**PRZEBUDOWA, ROZBUDOWA I NADBUDOWA BUDYNKU PRZY UL. KOWALSKIEJ 4
W OPOLU ETAP I B obejmujący dostawę, montaż i rozruch komory hiperbarycznej wraz
z wykonaniem i zakończeniem wszystkich robót budowlanych na poziomie parteru**

Zgodnie z art. 135 ustawy prawo zamówień publicznych z dnia 11 września 2020 roku Zamawiający wyjaśnia zapisy specyfikacji istotnych warunków zamówienia do przedmiotowego postępowania przetargowego:

Pytanie 6. Dot Załącznik nr 5 SWZ pkt I pos. 12.2

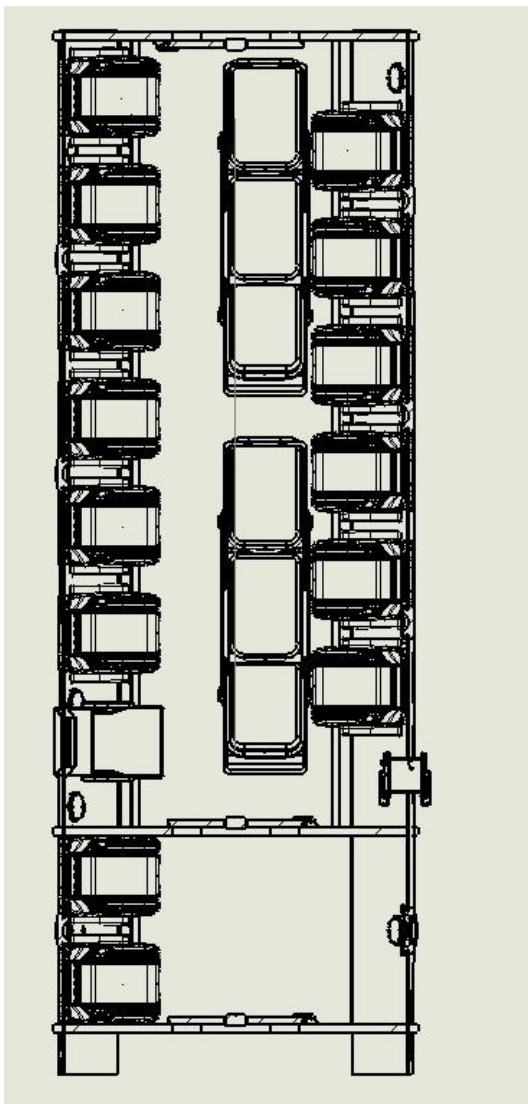
Zamawiający wymaga, cytując: „łatwego usunięcia foteli bez ich demontażu” zapis ten jest nielogiczny oraz technicznie niewykonalny – nie ma możliwości usunięcia czegokolwiek bez demontażu, spełnienie takiego wymagania jest niemożliwe przez jakiegokolwiek dostawcę systemów hiperbarycznych na świecie.

Rozumiemy, że Zamawiający wymaga i dopuszcza rozwiązanie techniczne foteli (siedzeń) takie aby możliwe było bezproblemowe wprowadzenie do komory pacjentów leżących (w stanie np. zagrożenia życia) na noszach - aby wprowadzenie to było szybkie i bezproblemowe ?

Czy Zamawiający dopuści równoważne a nawet lepsze rozwiązanie polegające na odpowiedniej konstrukcji foteli i komory, które umożliwi bezproblemowy wjazd nawet dwóch osób leżących na wózkach (wózek transportowy pacjenta- Zamawiający wymaga w pos. 6.) bez wykonywania dodatkowych czynności np. demontażu?

Dodatkowo załączmy poniżej poglądowy rysunek wprowadzenia dwóch noszy załączamy poniżej – jak widać takie rozwiązanie jest równoważne do składania foteli i w pełni funkcjonalne, spełnia wymagania Zamawiającego oraz jest optymalne od strony obsługi.

Przez usunięcie bez demontażu należy rozumieć możliwość wysunięcia siedzeń i zapewnienie swobodnego dostępu do chorego na wózku z trzech stron. W treści pytania nie wskazano sposobu zapewnienia równowagi.
